Stellungnahme im Rahmen der
Öffentlichkeitsbeteiligung

zur 1. Änderung des Flächennutzungsplans
gemäß § 3 BauGB

zum vorhabenbezogenen Bebauungsplan
Nr. 9 "Photovoltaik-Freiflächenanlage
Banzin"

Bürgerinitiativen Schaale-Schildetal und
Vellahn-Banzin

Durch die Errichtung einer 31 Hektar großen Agri-PV-Anlage (gelb) in seinem Bestand insgesamt gefährdeter landschaftlicher Freiraum der höchsten Schutzwürdigkeitsklasse 4 (weinrot) von mehr als 8.200 Hektar Größe

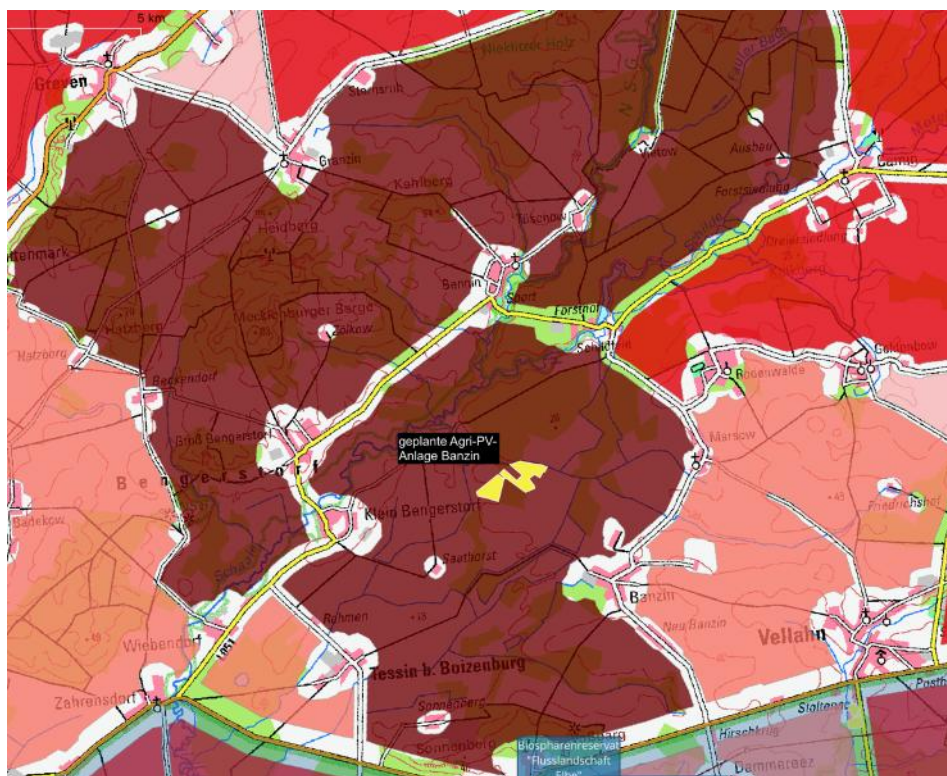
Der geplante Flächennutzungsplan tangiert ein 31 Hektar großes Gebiet mitten im landschaftlichen Freiraum, der auf dem Gebiet der Gemeinden Vellahn, Dersenow, Tessin, Bengerstorf und Greven liegt:

Solaranlagen gelten ab einer Fläche von 5 Hektar als raumbedeutsam.² Die geplante Umwidmung von ca. 31 Hektar Grünland für die Nutzung mit einer Agri-PV-Anlage führt also zu einem Bewertungsverlust für über 8.200 Hektar Freiraum.

Betrachtungsart im aktuellen Planverfahren: als Einzelmaßnahme

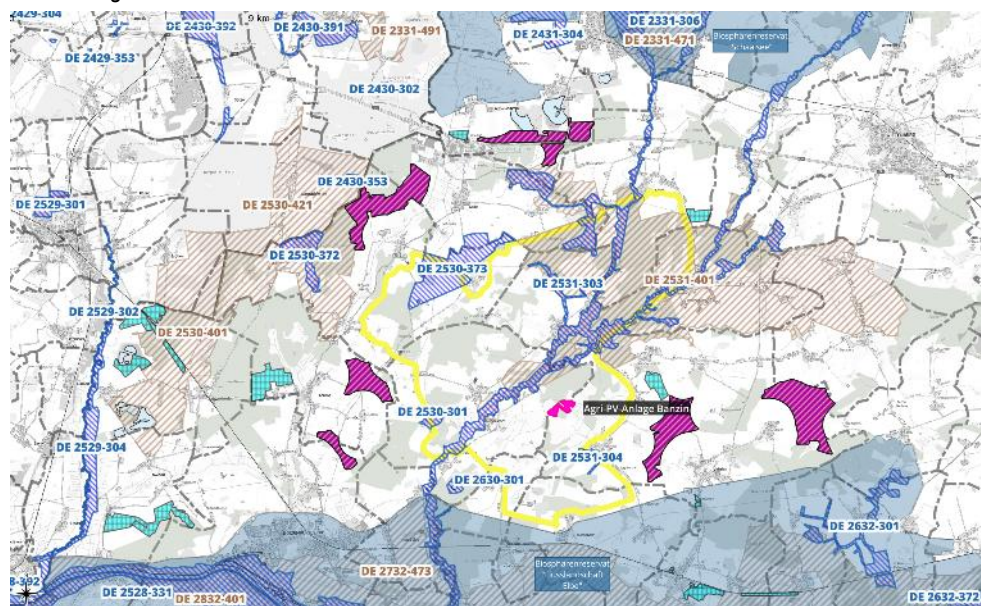
Valluhn; diverse Solarparks) sind nicht vernachlässigbare summative und kumulative Wirkungen auf die NATURA 2000-Gebiete zu erwarten (Lebensraumverluste, Störreize durch Bau und Betrieb).

Erforderliche Betrachtungsart: Summative und kumulative Wirkungen mit anderen Bauvorhaben (Windparks: rot, Freiflächen-PV: türkis; gelb: Begrenzung des landschaftlichen Freiraums Südwestmecklenburg)

Deshalb ist eine vollständige FFH-Verträglichkeitsprüfung vorzunehmen. Hierbei sind alle summativen und kumulativen Wirkungen von Bauprojekten im Umkreis von 20km zu erfassen; in den Auswirkungen sind gemäß Urteil des europäischen Gerichtshofs alle geschützte Arten,

Beispielhafte Brandposition im südöstlichen Teil (Sternmarkierung): umständliche und schlechte Erreichbarkeit durch Feuerwehr

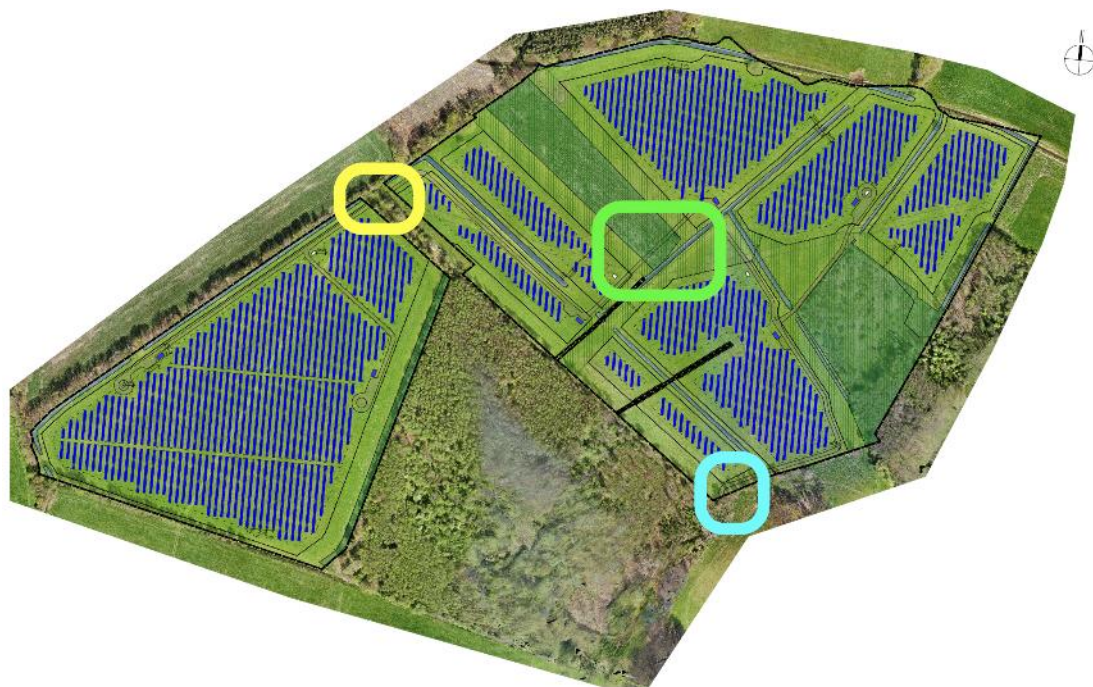
- q) zu Brandschutzflächen (Anfahrtswege, Aufstellflächen und Wendekreise für die Feuerwehr),
- r) zur Erreichbarkeit aller Teilflächen für die Feuerwehr (Konzept für schnelle Erreichbarkeit im Brandfall, angefangen von der Qualität des Erschließungsweges von Banzin aus bis hin zur schnellen Überwindung mehrerer Zäune (beim Beispielbrandherd: 7x Überwindung eines Zauns erforderlich; trotzdem keine gute Erreichbarkeit, s. Skizze nächste Seite),

4. Die Festlegung des Geltungsbereiches sowohl im Entwurf der 1. Änderung des Flächennutzungsplans als auch in der Entwurfsfassung des Vorhabens- und Erschließungsplans ignoriert, dass für die Zufahrt der Feuerwehr und für Baufahrzeuge auch nicht betrachtete Bereiche eingriffserheblich verändert werden. Dies betrifft insbesondere den Verbindungsweg zwischen beiden großen Teilflächen im Nordosten des Plangebiets (s. Abbildung, gelbe Markierung).

Lage des Moorkörpers (braun) zum Agri-PV-Projekt (violett) und zum Moorwiedervernässungsprojekt der Gemeinde Bengerstorf (grün)

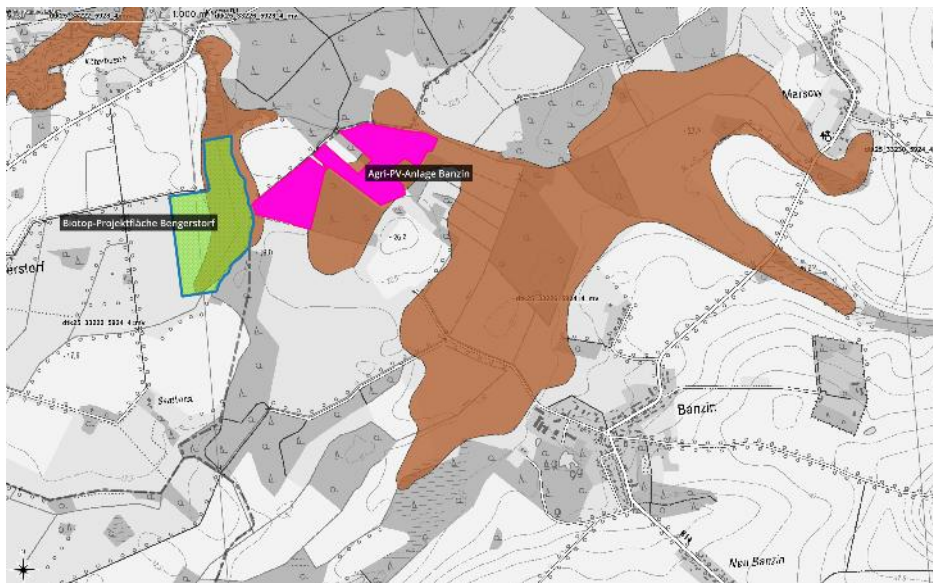
18. Die Agri-PV-Anlage überbaut zu einem erheblichen Teil einen Moorkörper. Moore zählen zu den kostbarsten Böden. Gemäß den [Empfehlungen des Greifswald Moor Centrums](#) sollten sie am besten gar nicht mit PV-Anlagen überbaut werden. Ausnahmen wären allenfalls dann denkbar, wenn a) der jeweilige Torfkörper komplett wiedervernässt wird, b) nur ein kleiner Teil des dann wiedervernässten Moores überbaut wird, c) nur durch diese Teilnutzungsart die Gesamtnutzung des Moores wirtschaftlich wird und d) der Torfkörper durch die Bauarbeiten nicht beeinträchtigt wird. Schon die ursprünglich geplante Teilwiedervernässung des Moorkörpers hätte diese Kriterien nicht erfüllt. Nach Aufgabe der Teilwiedervernässung im aktuellen Entwurf auf Basis des hydrologischen Gutachtens entfällt der einzig schlüssige Grund für die aktuelle Flächenauswahl innerhalb der Gemeinde Vellahn; somit ist die Bebauung des ehemaligen Moorbodens unnötig und auch aus Bodenschutzgesichtspunkten abzulehnen.

BfN-Rotwildkorridor zur Wiederherstellung des genetischen Austauschs zwischen Beständen in Nordfriesland und im Biosphärenreservat Elbe

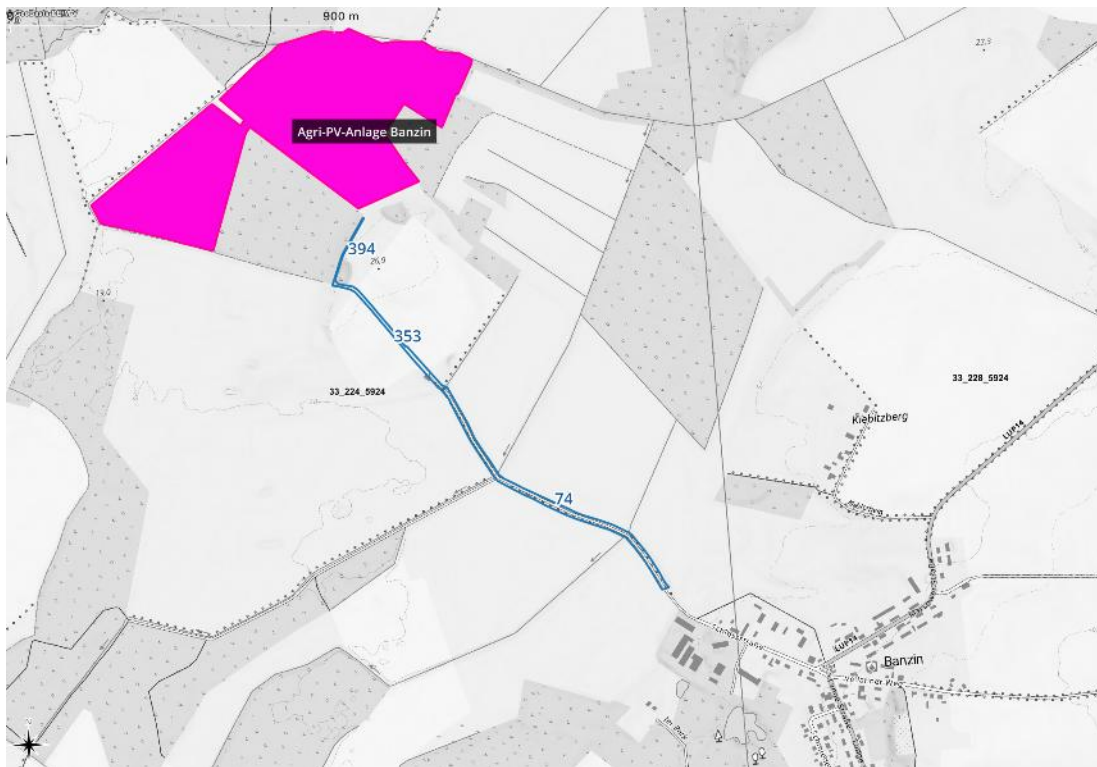
dass in unmittelbarer Nähe der vom Bundesamt für Naturschutz postulierte überregionale Rotwildkorridor verläuft, der die unterbrochene genetische Verbindung der Rotwildpopulationen im Nordwesten Brandenburgs mit denen in Nordfriesland wiederherstellen soll.

Quantifizierbare Flächenverluste (hell) innerhalb der Gesamtprojektfläche (dunkelgrau): Mähbreitenverluste, Wege, Zaunabstände etc. Rot eingefärbt: Nicht zur Gesamtprojektfläche zählende Flächen (Wald, Gewässerrandstreifen)

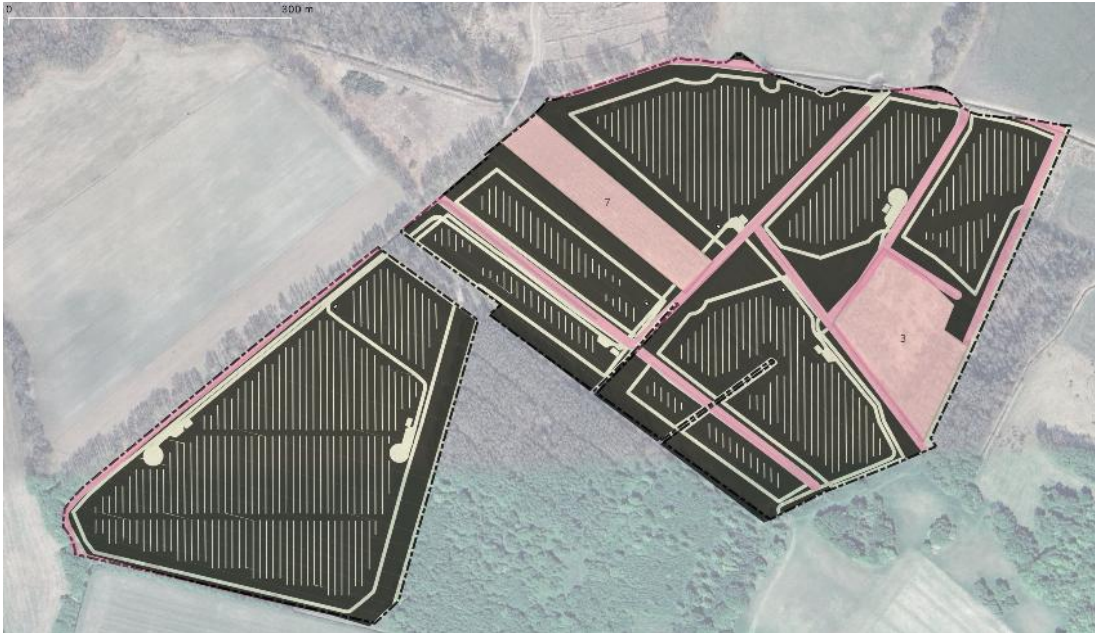
Der Gesamtflächenverlust beträgt also mindestens 5,3 ha. Er liegt damit um 1,4 ha über dem zulässigen Flächenverlustwert von 3,9 ha.

Arbeitsraumprofil bei horizontal angeordneten Modulen (aus dem Begründungsdokument)

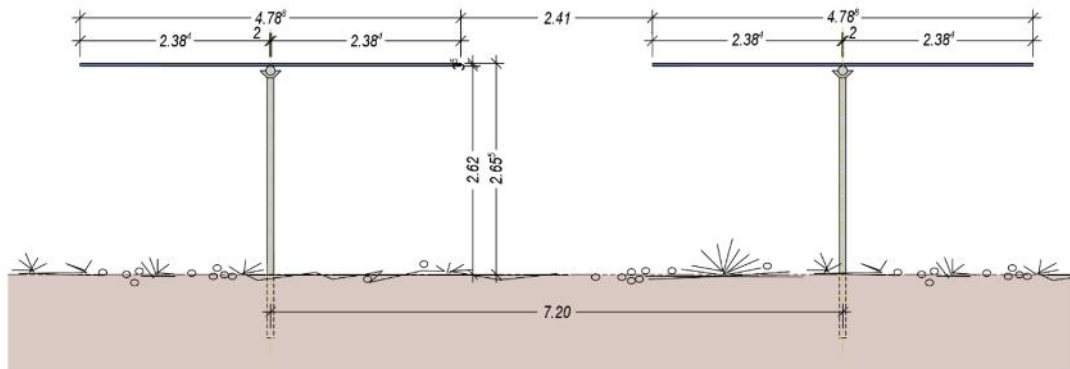
Laut schematischer Darstellung der Modulkonstruktionen besteht ein Modulreihenabstand von 7,20 Metern. Dieser kann aber nur dann mit einer Arbeitsbreite von 6 Metern befahren werden, wenn die Module waagrecht gestellt werden und der Traktor nicht höher ist als 2,62 Meter (Modulunterkante), abzüglich eines Sicherheitspuffers (Bodenunebenheiten) von 30 cm nur 2,30 Meter.

Die bisher auf dieser Fläche genutzten Traktoren überschreiten diese Höhenbeschränkung deutlich.

Arbeitsraumprofil bei maximal geneigten Modulen (aus dem Begründungsdokument)

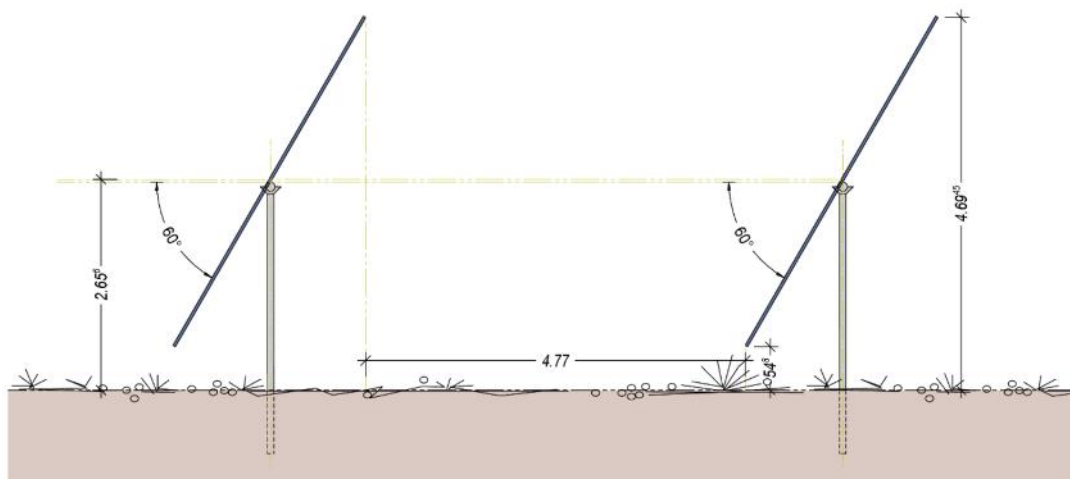
Wird die Fläche aber bei geneigten Modulen bearbeitet, stellt sich die Frage, inwieweit das noch mit einer Regelarbeitsbreite von 6 Metern möglich sein soll, da der Maximalabstand zwischen den Modulen nur 4,77 Meter beträgt. Ein Mähwerk kann dann aber kaum unter der unteren Modulkante (bei 54 cm Höhe über Boden) entlanggeführt werden; das dürfte erst bei einer Höhe ab ca. 100 cm über Boden möglich sein. Eine doppelte Mahd mit nur 3 Metern Arbeitsbreite und jeweils genau umgekehrt gestellten Modulen wäre höchst unwirtschaftlich. Leider geht aus den Unterlagen nicht hervor, wie genau die Mahd technisch gedacht ist.

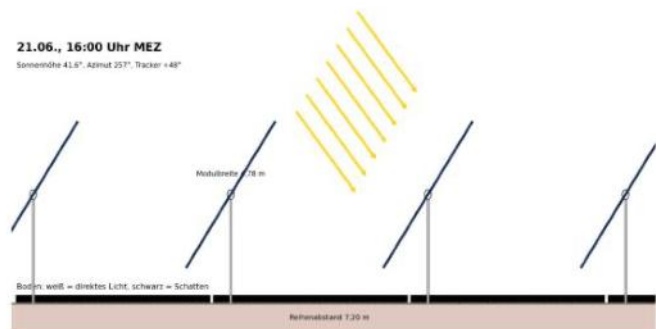
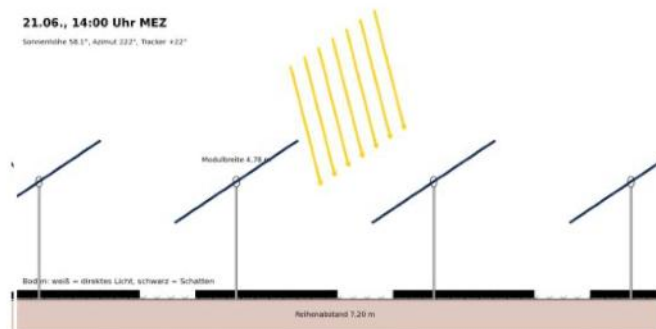
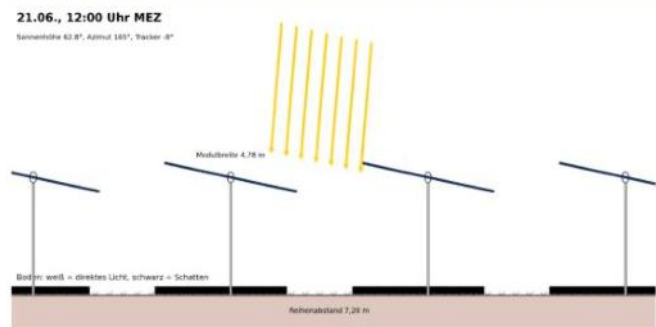
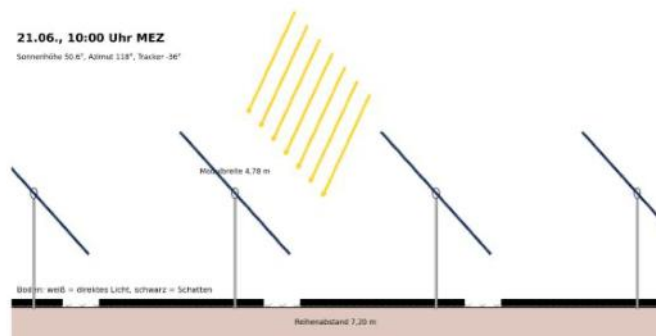
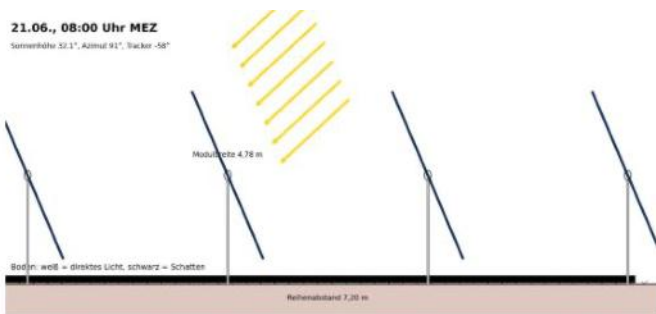
6. Wie hoch die Beschattung durch die opaquen Module im Tagesverlauf ist, zeigen die nachfolgenden Grafiken:

Die belichtete Fläche erreicht gerade einmal am Mittag einen Anteil von 33% (da die Module doppelt so breit sind wie die Lücke zwischen ihnen), vorher und nachher liegt er weit darunter:

Mangelnde Detailtiefe: Wiedergabe des kompletten Auszugs aus dem Nutzungskonzept, der das „wirtschaftlich tragfähige Konzept zur landwirtschaftlichen Nutzung“ abbilden soll

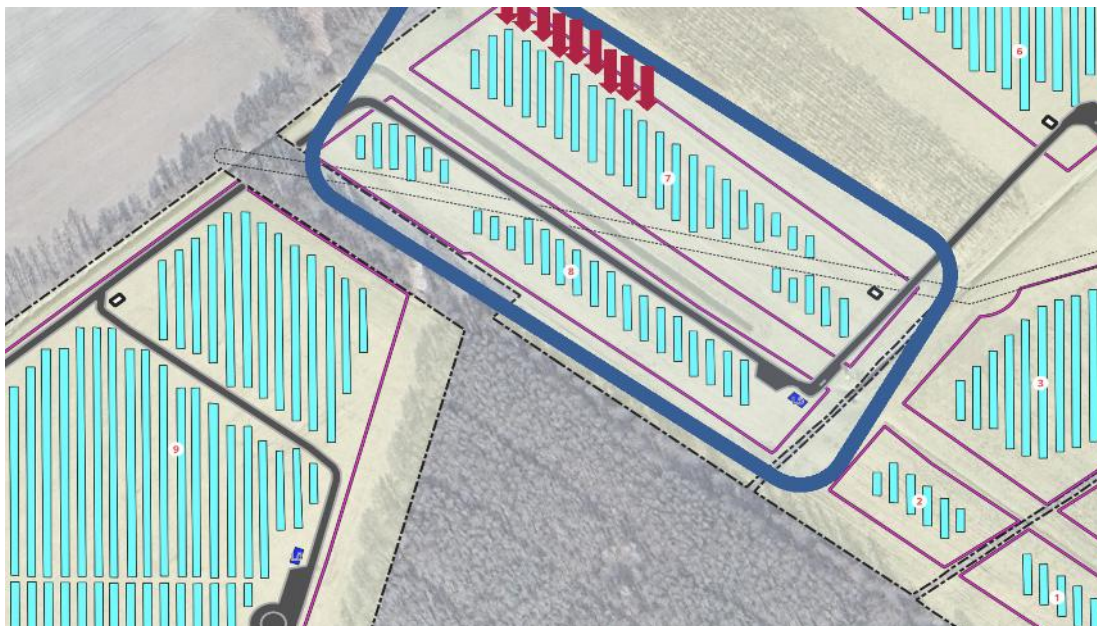
Die Anordnung von Zäunen (9 einzeln umzäunte Areale!), Gräben, Waldstreifen und die verwinkelte Flächenaufteilung macht eine wirtschaftliche Nutzung ohne Umnutzung der Fläche von vornherein schwierig. Geplant ist lt. Nutzungskonzept weiterhin die Gewinnung von Heu („Dauergrünland mit 1-2x Schnittnutzung für Heugewinnung“ mit prognostiziertem Ernteertrag „90 dt/ha Trockenmasse Heu“), das wie bisher maschinell gewonnen werden soll („Eine Nutzungseffizienz von 80-85% ist zu erwarten, da eine fast vollständig bewachsene Fläche vorliegt und durch entsprechende Mähtechnik nutzbar ist“). Diese Zielstellung ist aus verschiedenen Gründen unrealistisch:
